REFERENCIA: Expediente No. 13 -134.762

TÍTULO: "OLLA A PRESIÓN CON CIERRE EXTERNO"

SOLICITANTE: COMERCIALIZADORA SANTANDER S.A.

TRÁMITE: Respuesta a Concepto Técnico notificado mediante Oficio No. 3.966 del 8 de abril de 2014.

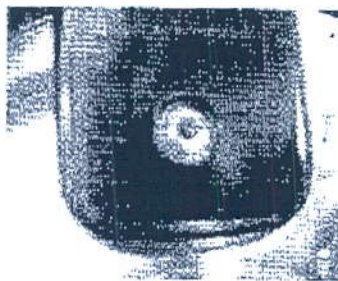
- "En la reivindicación 1 hay resultados a alcanzar donde menciona:
- "...los cuales mangos se unen cuando se gira la tapa sobre la olla y conforman el cierre de la olla".
- "pestañas y otros rectos espaciados, que encajan con los bordes (15A) y las pestañas de la olla cilíndrica".
- "...hendidura o ranura (28) que permite la salida del empaque en caso de extrema presión".
- "obturador (23) que no permite abrir la olla cuando tiene presión en su interior".
- "...dos válvulas adicionales de seguridad (24) que se activan cuando el regulador de presión falla"

1. **Obturador (23)** que **NO** permite abrir la olla cuando tiene presión en su interior, que se aprecia en la imagen de la izquierda.

R/: Nuestro poderdante se permite manifestar que de acuerdo a las objeciones del Examinador Técnico de Patentes procedió a **modificar la reivindicación 1** original donde se **eliminaron las expresiones** referentes a los resultados a alcanzar y se precisaron las características técnicas de la olla a presión.

Por lo anterior, el solicitante pone a consideración del Examinador Técnico de Patentes un **NUEVO CAPITULO REIVINDICATORIO**, el cual consta de **una (1) nuevas reivindicación** en un folio, el cual cumple con los requisitos de claridad exigidos por el art. 30 de la Decisión 486.
